木曾川水系連絡導水路計画の最終案（上流分割案） 2

木曾川水系連絡導水路の利水参加について

徳山ダムに係る連絡導水路事業 岐阜県の要望事項

木曾川水系連絡導水路について

資料一 上流分割案

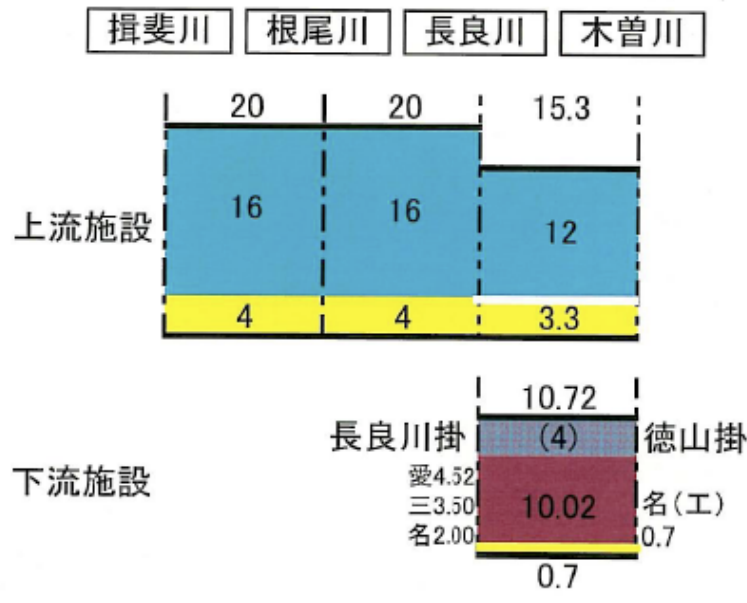
【上流分割案ではあるが、河口堰の分が最終案とはならなかった】

資料一 3 木曾川水系連絡導水路の運用(水系総合運用)

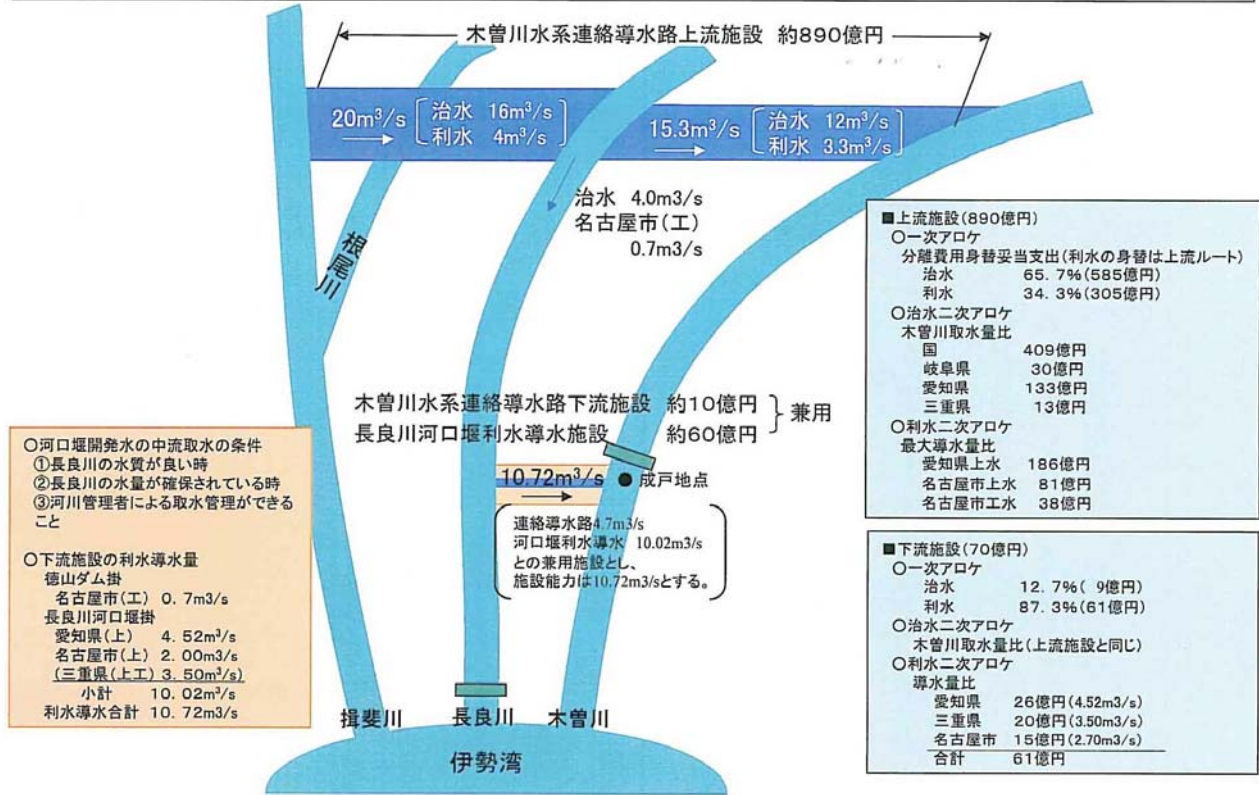
【底水まで入れてしまっている（全部ではないが）】
